Bogotá D.C.

**Asunto:** RADICACIÓN 1-2024-40164 DEL 05 DE NOVIEMBRE DE 2024

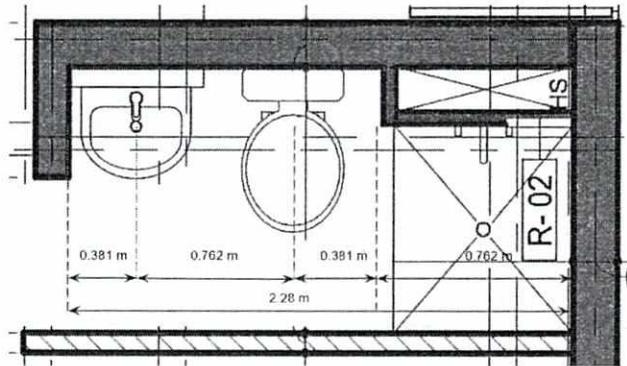
*Por lo anterior ¿Es correcto indicar que la medida mínima para el baño sería de 2.28m como se indica en la imagen?*

Teniendo en cuenta lo mencionado antes, este Despacho no es el ente competente para pronunciarse sobre la aplicación de las normas, ya sea para explicar, aclarar o emitir concepto sobre lo allí señalado y, por tanto, en lo que respecta a las inquietudes puntuales acerca de la NTC 1500, incluyendo el gráfico compartido, no es posible manifestarse.
